VKMA 05156

Termékinformáció - 2010. szeptember

KÉSZLET INFORMÁCIÓ: A VKMA 05154-et felváltja a VKMA 05156

Vezetőgörgő régi kialakítás - VKM
25152

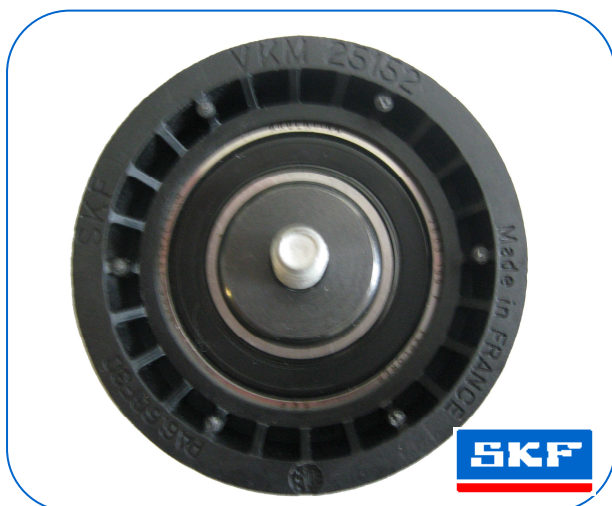
A járműgyártók specifikációit követve az SKF módosította a VKMA 05154 két vezetőgörgőjének kivitelezését (VKM 25152 & VKM 25312).

- KÉSZLET >> A VKMA 05154-et felváltja a VKMA 05156
- VEZETŐGÖRGŐK >> A VKM 25152-t felváltja a VKM 25158
A VKM 25312-t felváltja a VKM 25156

Az új és a régi kialakítás teljes mértékben csereszabatos, így nem léphet fel illeszkedési probléma.

Vezetőgörgő új kialakítás - VKM
25158
